PRÉFÈTE DE L'OISE

Objet : Demande de compléments sur un dossier d'autorisation environnementale

Vous avez déposé le 1^{er} décembre 2021 en préfecture de l'Oise, le dossier de demande d'autorisation environnementale concernant un parc éolien comprenant 5 aérogénérateurs et 2 postes de livraison, sur le territoire de la commune de Canny Sur Matz.

ANNEXE 1

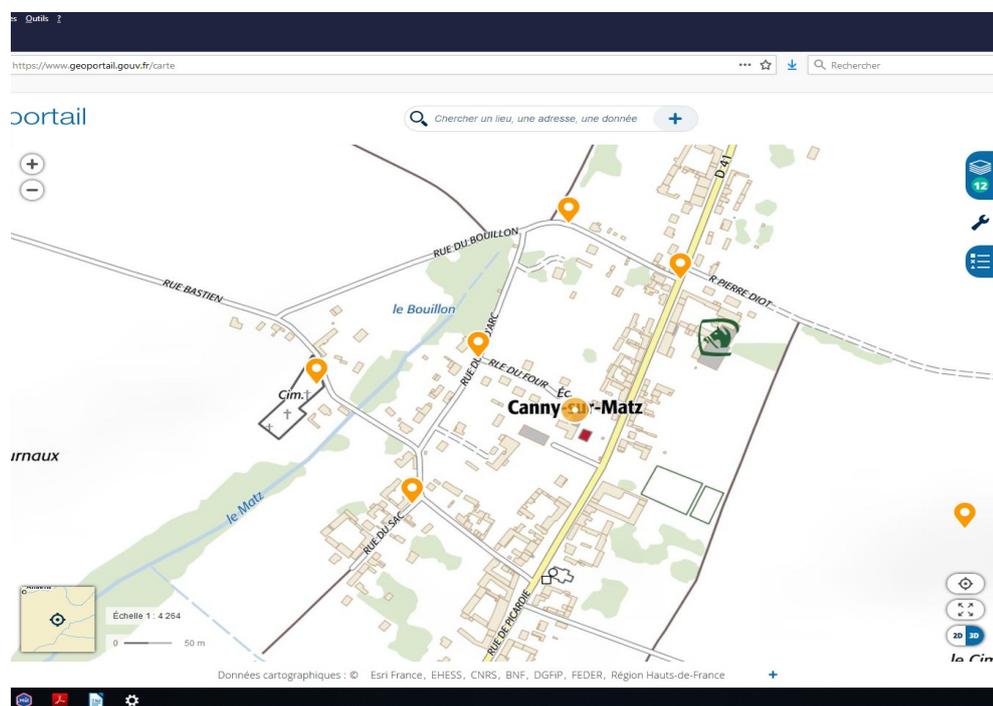
Il est demandé au pétitionnaire de juxtaposer la carte de visibilité cumulative théorique avec la carte de localisation des photomontages afin de pouvoir vérifier la cohérence de leur emplacement.

Pour rappel, l'étude d'impact ne prend pas en compte le projet du parc éolien de Crapeaumesnil (ce parc se situe entre le parc des Hayettes et les nombreux parcs situés au Nord-Est) constitué de 6 machines et distant d'environ 2 km. Il convient de l'intégrer (dans l'ensemble des documents de cette demande), car ces 2 parcs sont au même stade d'instruction.

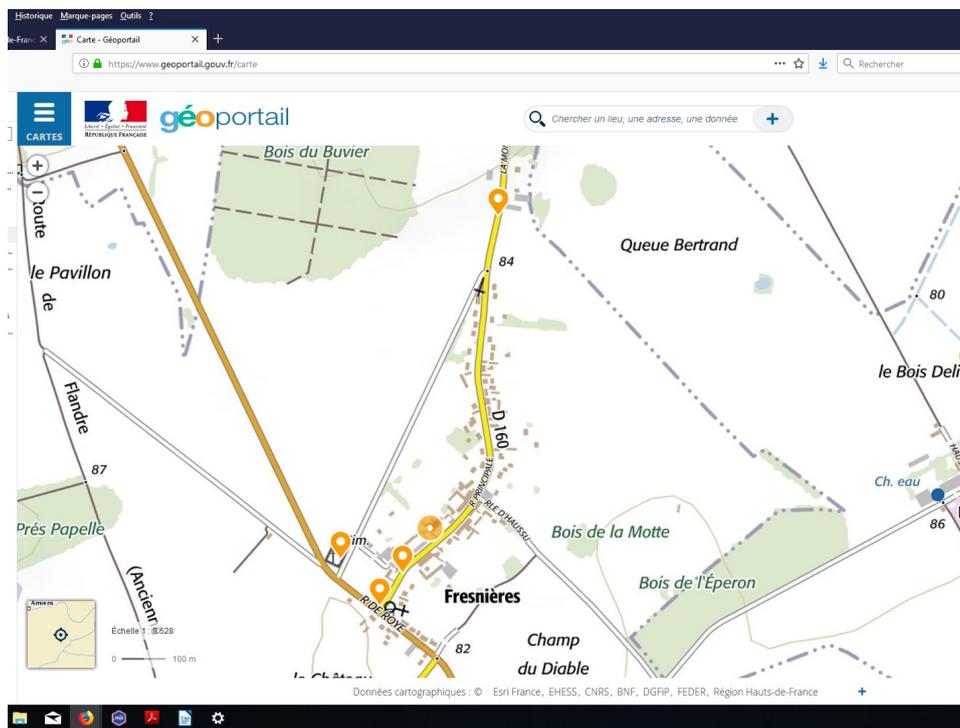
Concernant Fresnières, des photomontages supplémentaires sont nécessaires à savoir :

- en arrivant par le Nord, lieu dit la Montagne peu après l'enceinte de la ferme,
- depuis le cimetière,
- à l'intersection de la rue principale et de la rue de Roye,
- au niveau du numéro 7 de la rue Principale.
